**BRANDSCHUTZ
STUTTGART 21
UNVOLLSTÄNDIG
UNTAUGLICH
DURCHGEFALLEN**

**11.03.2015
Rathaus Stuttgart
Fraktionsgemeinschaft
SÖS LINKE Plus**

**Beitrag Dipl.-Ing. Hans
Heydemann, Ingenieure22
„Baulicher Brandschutz,
Verrauchung, Entrauchung“**

Bild I 5: Rauchtransport in den Bodenbereich infolge einer Raumströmung
[aus D. Engels u.a. „Fachplanung Entrauchung“/ Fraunhofer IBR Verlag 2012, S. 15]

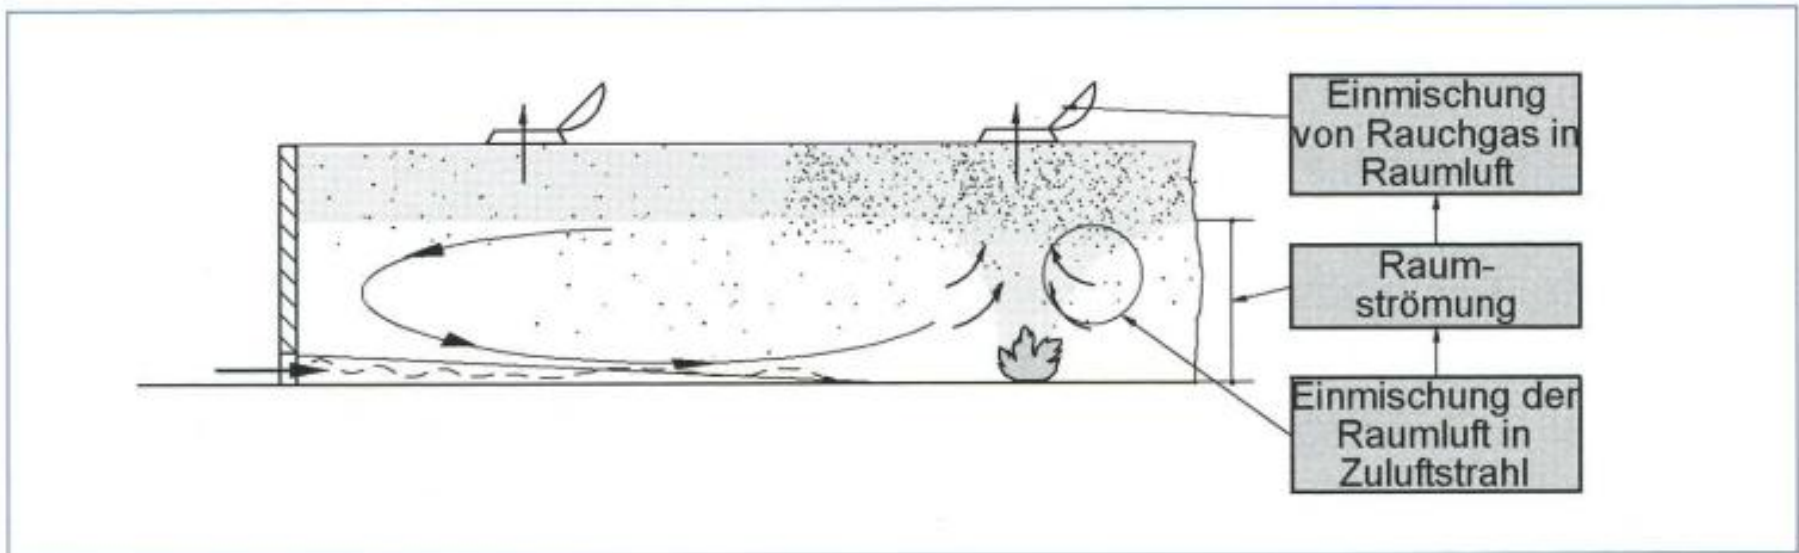
Aus Kontinuitätsgründen muss dem Raum im stationären Fall ein Luftmassenstrom entsprechend dem abgeleiteten Rauchgasmassenstrom zugeführt werden. Wenn die Zuluftgeschwindigkeiten groß genug sind, kann sich eine Raumströmung einstellen, die wiederum zu einer Einmischung von Rauchgasen in die Raumluft führt (siehe Bild I 5). Eine intensive Raumströmung kann, trotz Rauchableitung, zu einer vollständigen **Verrauchung des gesamten Brandraumes innerhalb weniger Minuten** führen und eine **gesicherte Evakuierung be- oder sogar verhindern**.

Bericht BPK-G 058/2014
30.07.2014

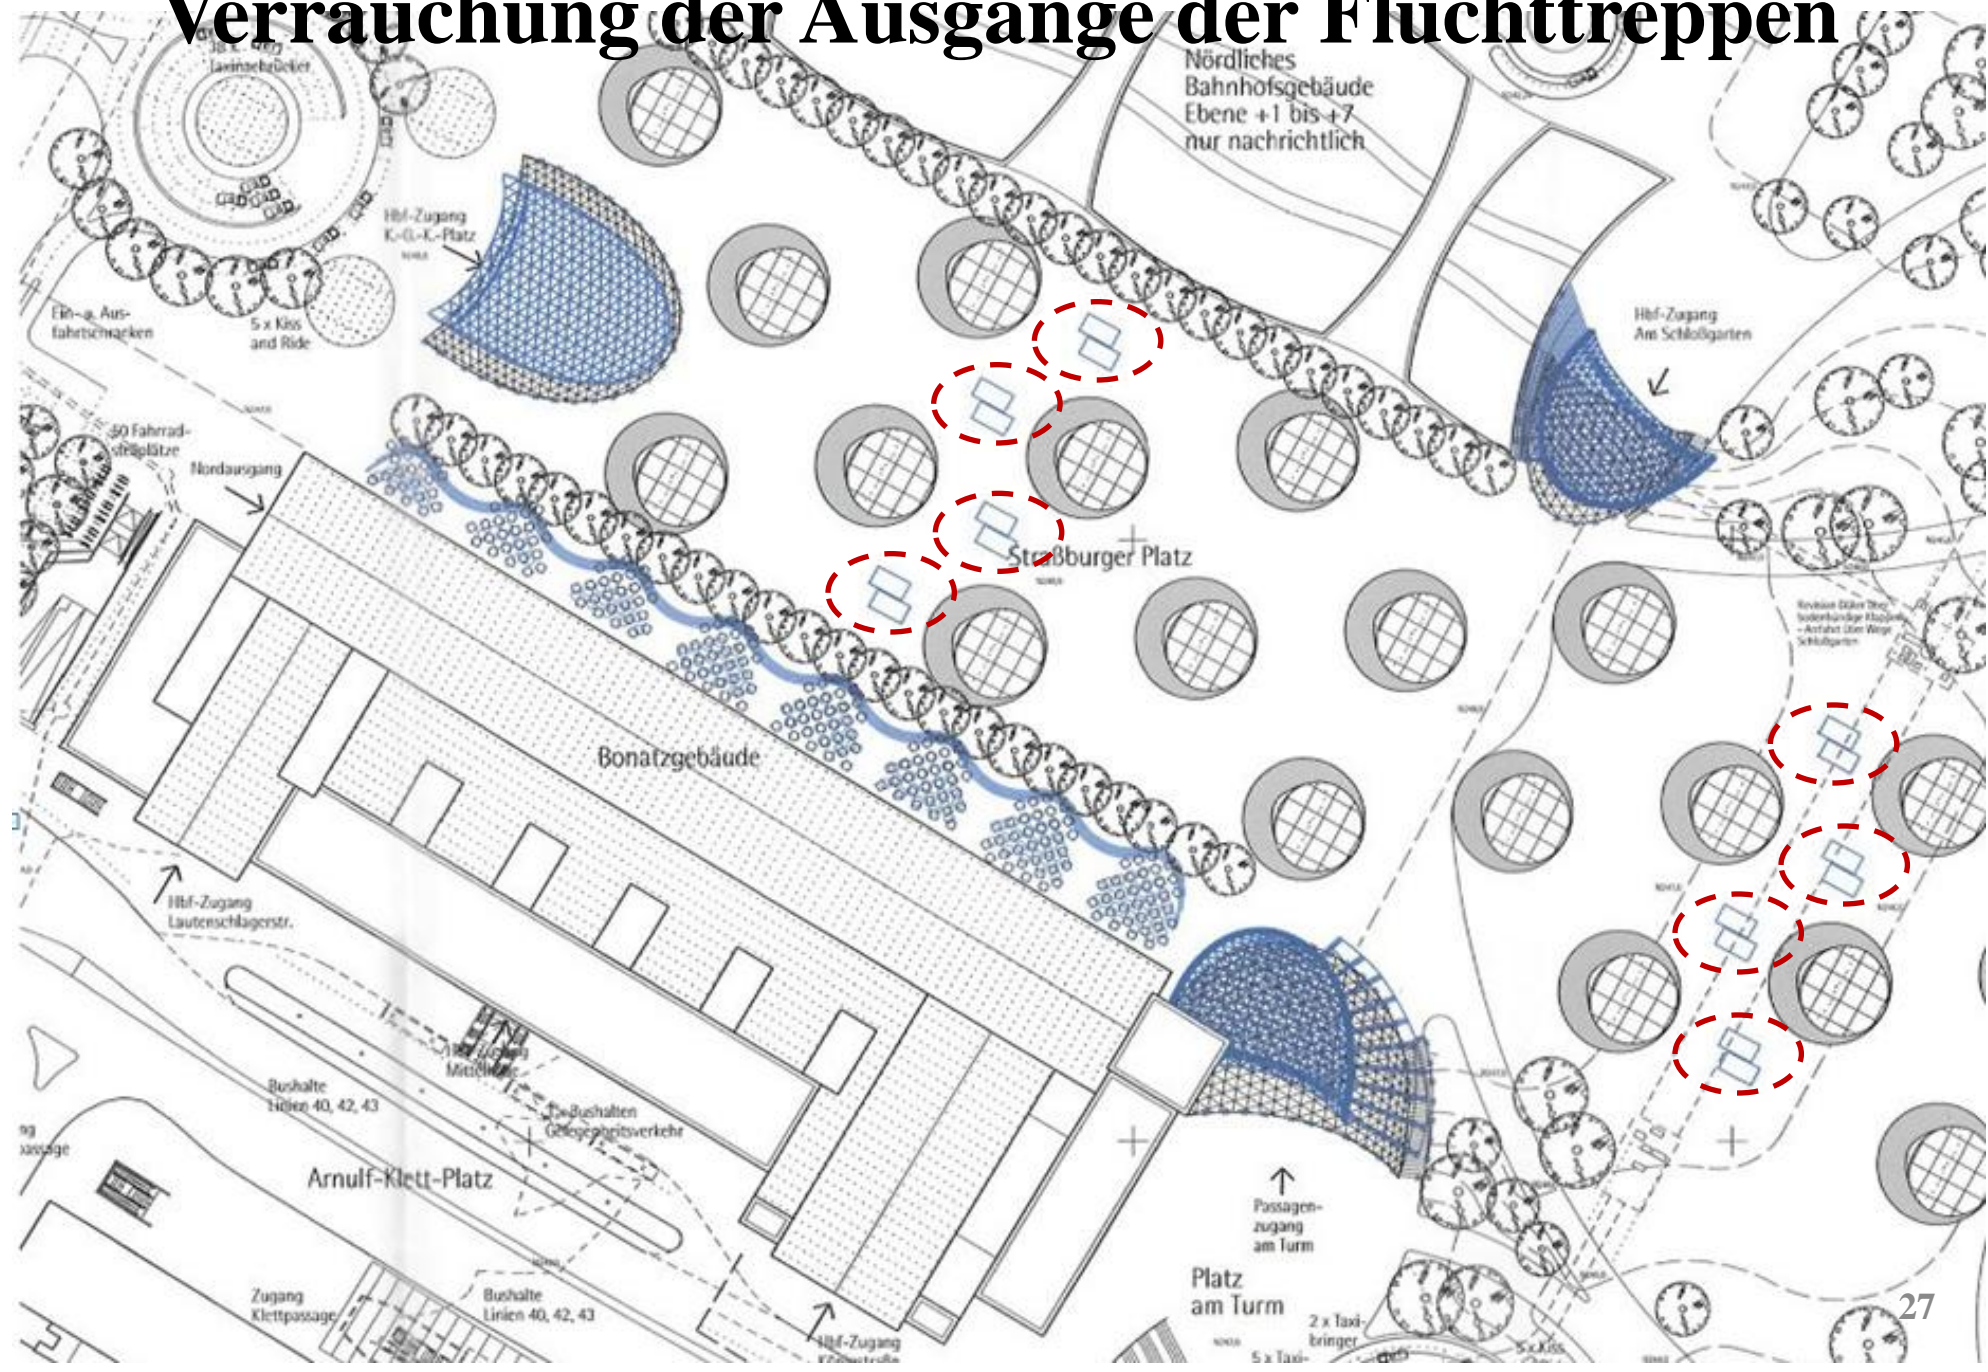
Errechnet wird die Länge eines Luftstrahlkernes mit $d_0 = 5$ m, $v_0 = 1,5$ m/s zu $L = 14$ m

Falscher Ansatz,
falsches Ergebnis!
**Kein Nachweis für
Rauchfreiheit!**
